Nota Beantwoording Zienswijzen

Bestemmingsplan onderstation Zuiderdijkweg Medemblik

Medemblik OS - 20/10kV

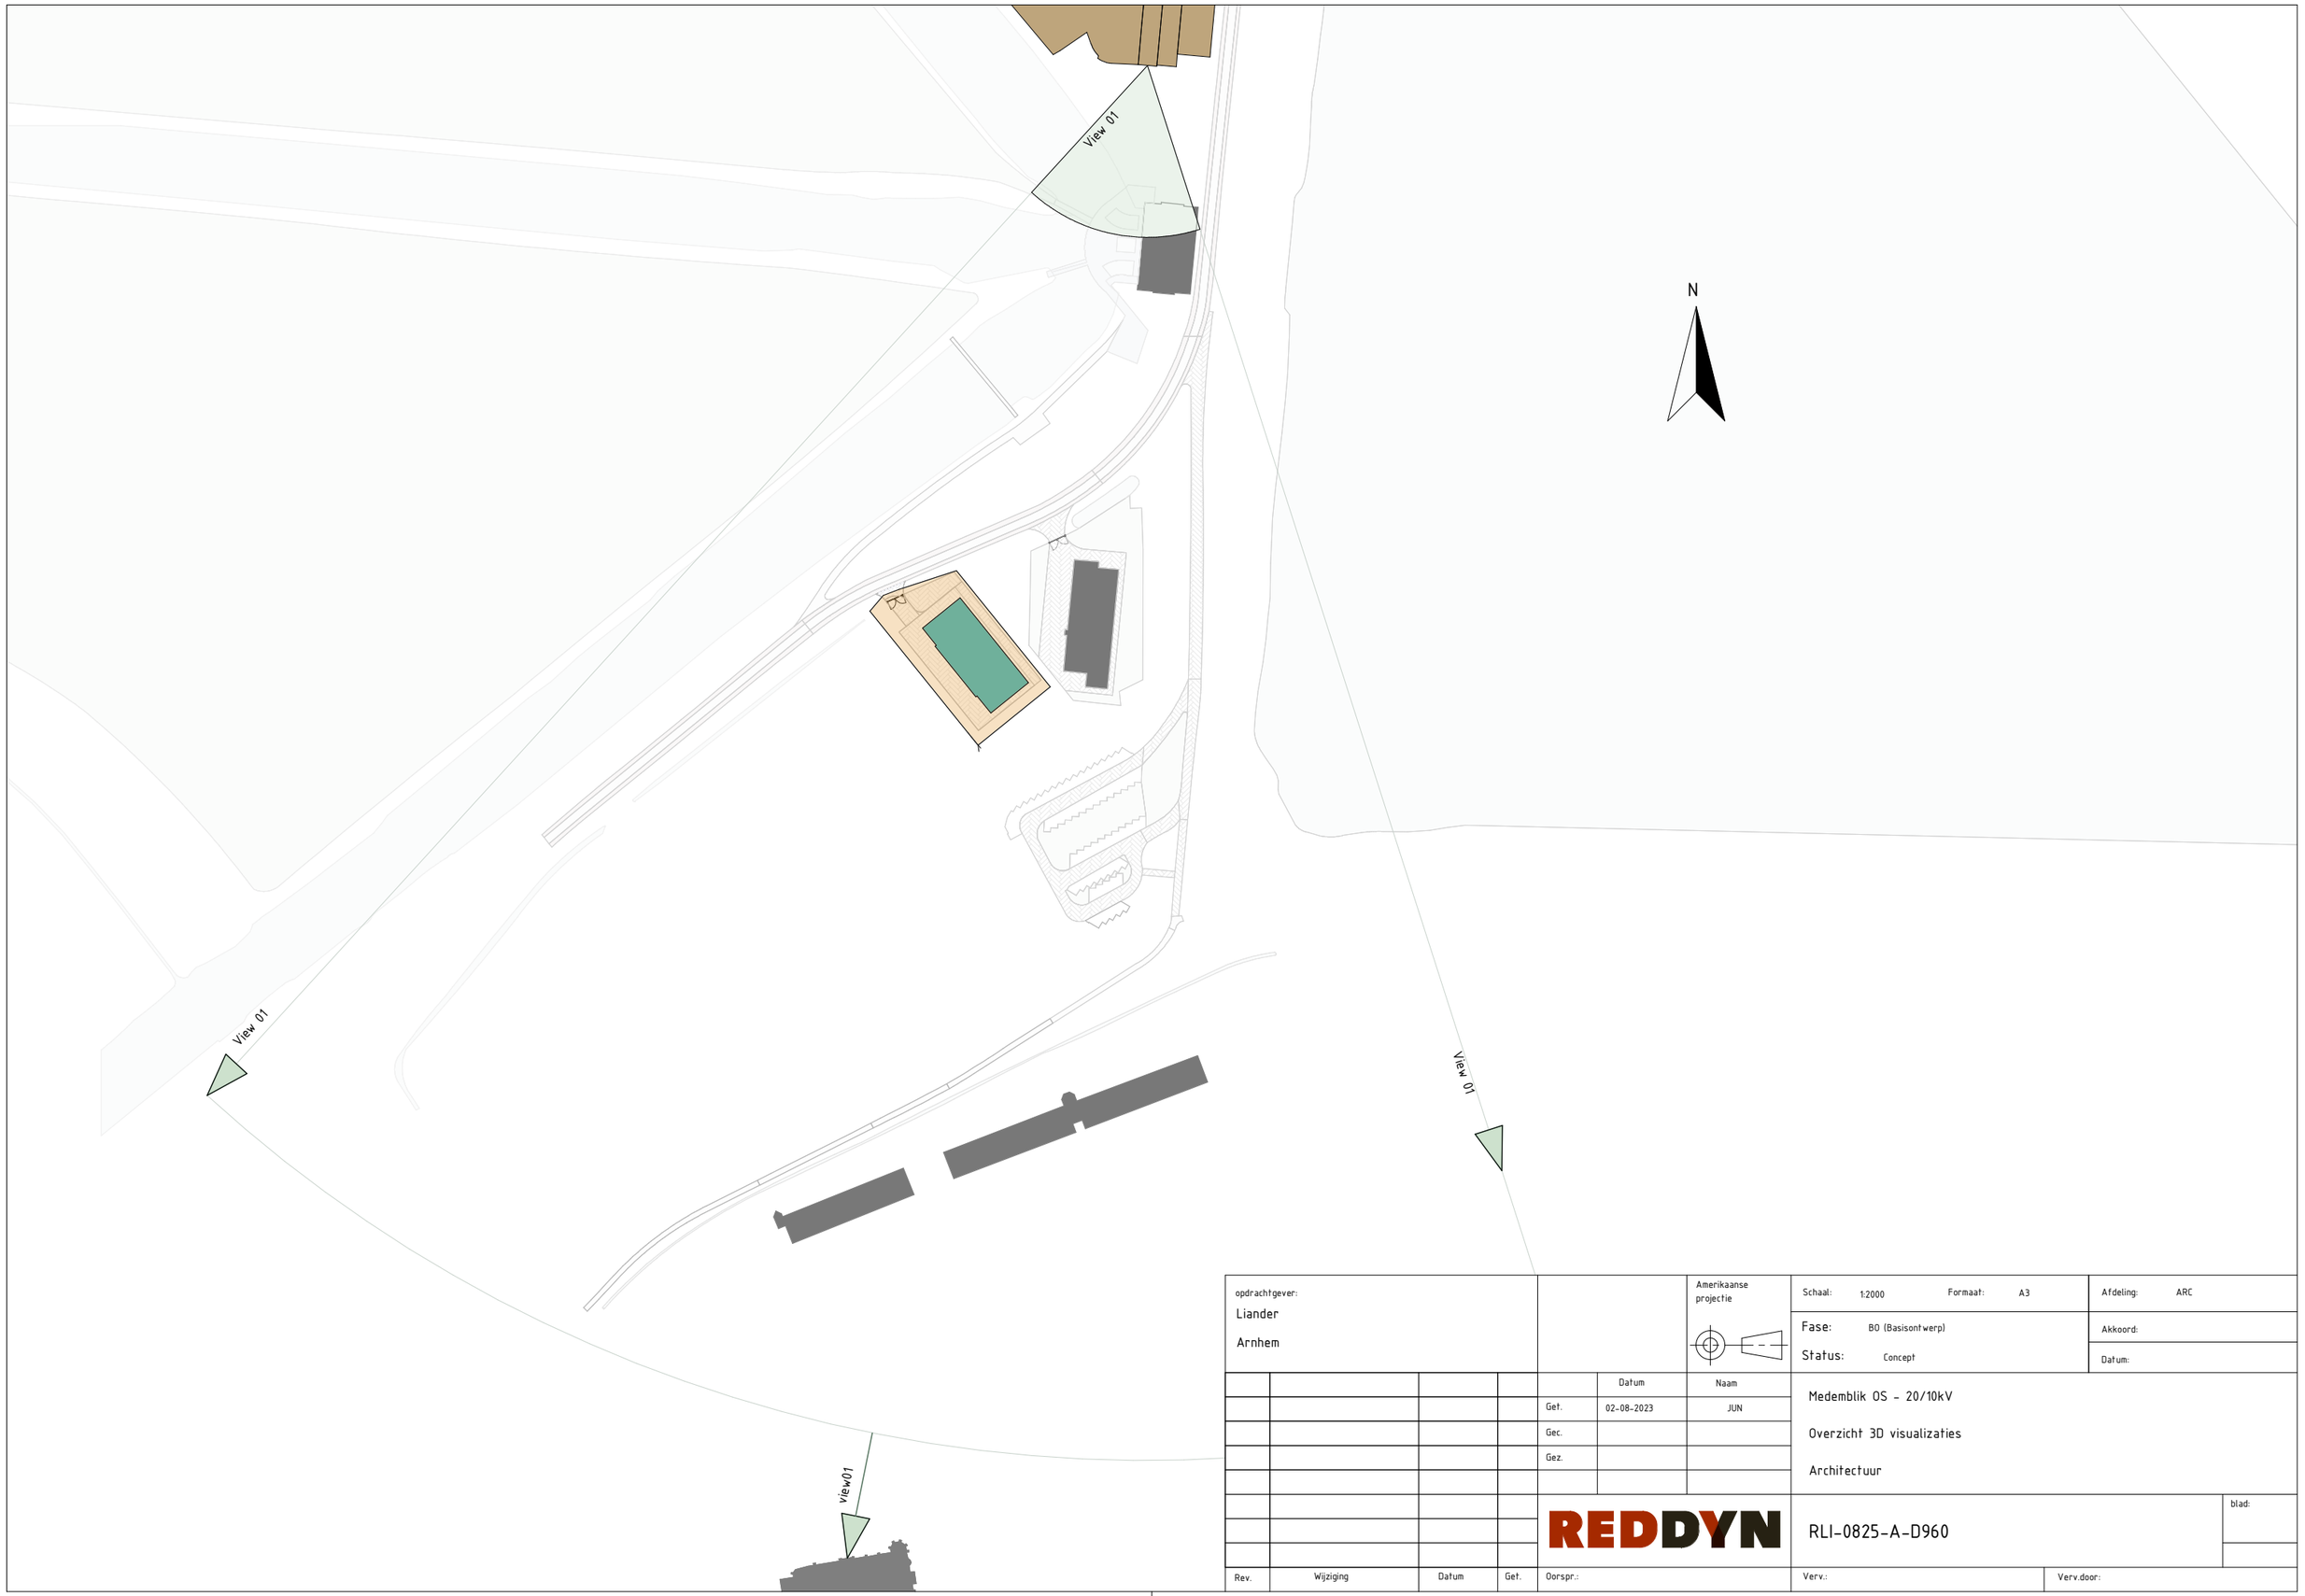
12	De woningen aan de Zuiderdijkweg krijgen vol het uitzicht op dit nieuwe donkerrode onderstation. Het was realistischer en eerlijker geweest om dit goed in beeld te brengen, dan de opmerking dat er geen woningen in de nabijheid zijn	De tekst afkomstig van de toelichting, waar wordt aangegeven dat er geen woningen in de nabijheid zijn gelegen, is geschreven in relatie tot het aspect geluid. Om een beter beeld te krijgen van de locatie, omvang en uitstraling van het station, voor de woningen aan de Zuiderdijkweg, is een simplistische visualisatie gemaakt (zie bijlage 1). De initiatiefnemer heeft aangeboden dat indien gewenst er gekozen kan worden voor een lichtere uitstraling van het station, met grijze bakstenen en een donkergrijze plint. Formeel merken we op dat de kleur van het onderstation niet in het bestemmingsplan wordt bepaald of vastgelegd. Dit speelt een rol bij de vergunningsaanvraag en de toetsing aan welstand. Echter, om dit onderwerp aan de voorkant goed af te kaderen hebben wij aan reclamanten gevraagd welke kleur hun voorkeur heeft, zodat wij deze wensen mee kunnen nemen in onze afweging en aan de initiatiefnemer mee kunnen geven. Gebleken is dat de meningen	Zienswijzen leiden niet tot aanpassing bestemmingsplan. Wel zal het station in een grijs bakstenen uitvoering worden uitgevoerd.

over de gewenste kleur verschillen, maar dat van de beschikbare mogelijkheden een grijze bakstenen variant voor reclamanten de voorkeur heeft. Dit gelet op de ligging nabij het gemaal. Onze stedenbouwkundige en de gemeente Medemblik is, net als in een eerder stadium, om advies gevraagd. Een rood bakstenen variant heeft nog steeds de voorkeur, maar een grijs bakstenen uitvoering is ook acceptabel (second best). Omdat de reclamanten het vaakst uitkijken op de gebouwen kunnen wij ons voorstellen dat hierin wordt meegegaan. Wij hebben dit standpunt doorgegeven aan de initiatiefnemer en die heeft aan gegeven in dat geval voor de grijs bakstenen variant te gaan.	
13	De bewoners van de Zuiderdijkweg ervaren door winturbine De Ambtenaar een continue brom-/zoemend geluid. Grote vrees en waarschijnlijk realiteit n.a.v. de rapportage bij het bestemmingsplan is dat dit aan de voorzijde van de woningen ook het geval gaat worden met dit onderstation. Dan is er geen ontsnappen meer mogelijk aan de altijd aanwezige geluiden van de nieuwe schone groene energie en energietransitie.	Volgens de VNG-Handreiking 'Bedrijven en milieuzonering' bedraagt de richtafstand voor bedrijven met een opgesteld transformatorvermogen tussen 10 en 100 MVA, een afstand van 50 meter tot gevoelige bestemmingen, zoals woningen. Aan deze richtafstand wordt voor de woningen aan de Zuiderdijkweg ruimschoots voldaan, omdat de afstand tot de woningen circa 200 meter is. Naar aanleiding van het bezwaar heeft Peuts een indicatieve worst-case berekening opgesteld om de geluidbelasting in kaart te brengen (zie bijlage 2). Zelfs met een worst-case scenario wordt er het gehele etmaal ruimschoots voldaan aan de geluidsvoorschriften van het Activiteitenbesluit. De werkelijk optredende geluidniveaus (in een normale bedrijfssituatie) zullen in de praktijk nog lager uitvallen dan de notitie. Een dergelijke geluidsbelasting vinden wij niet verstorend voor een goed woon- en leefklimaat en daarmee ruimtelijk aanvaardbaar.	Zienswijzen leiden niet tot aanpassing bestemmingsplan.

f3.1 Geluidcontouren $L_{Ar,LT}$ inclusief toeslag K_1 op 5 meter hoogte

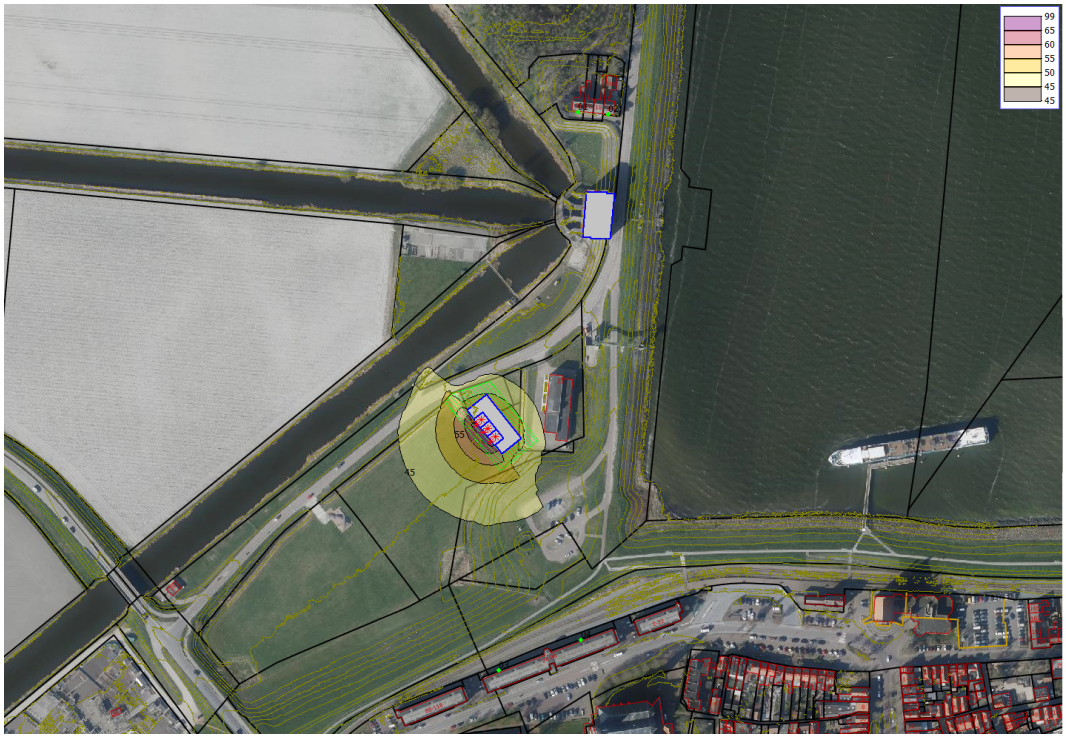
14	Indiener ziet in de aanvraag of andere stukken geen enkel voorstel/verplichting/actie mbt sound-deadening maatregelen als geluidsisolatie, geluidswal o.i.d. Dit is ook niet acceptabel en ook niet van deze tijd. De vervuiler betaalt in Nederland. Het onderstation moet dit geluidsvrij opleveren (en dit kan ons inziens ook) i.p.v. dat de omwonenden het maar moeten accepteren en mee leren omgaan.	De geluidniveaus voldoen ruimschoots aan de voorschriften van het Activiteitenbesluit. Ook is in bijlage 2 een worstberekening van de geluidbelasting gemaakt. Op basis hiervan concluderen wij dat een goed woon- en leefklimaat gewaarborgd blijft. Er is geen aanleiding tot aanvullende maatregelen. Met betrekking tot de best beschikbare technieken (hierna: BBT) t.a.v. geluid legt Liander de focus op de bron van het geluid, namelijk het gebruik van stillere transformatoren. Liander stelt hoge eisen aan de leveranciers over de hoeveelheid geluid die de transformatoren maximaal mogen produceren. Hiermee wordt er door Liander geïnvesteerd in het reduceren van de bron van de geluidsproductie. De stillere transformatoren vormen hiermee de BBT.	Zienswijzen leiden niet tot aanpassing bestemmingsplan.

Hierbij vragen de bewoners aan de Zuiderdijkweg 18-21 te Wieringerwerf (locatie 1 in de bovenstaande figuur) wat de beoogde plannen gaan betekenen qua geluid.
Gevraagd is om, met behulp van een akoestisch rekenmodel, inzicht te geven in de vanwege het 20/10 kV station optredende geluidniveaus ter plaatse. Ook is gevraagd om de geluidniveaus te berekenen ter plaatse van de meest nabij gelegen woningen aan de Overtoom, ten zuiden van het station.

Uit de resultaten van de berekeningen volgt dat de langtijdgemiddelde beoordelingsniveaus op de gevel van de woningen in de omgeving van het geprojecteerde 20/10 kV station beperkt blijven tot maximaal 35 dB(A), inclusief toeslag K_1.
Hiermee wordt ruimschoots voldaan aan de geluidvoorschriften in het Activiteitenbesluit (toegestaan 50, 45 en 40 dB(A) in respectievelijk de dag, avond en nacht).
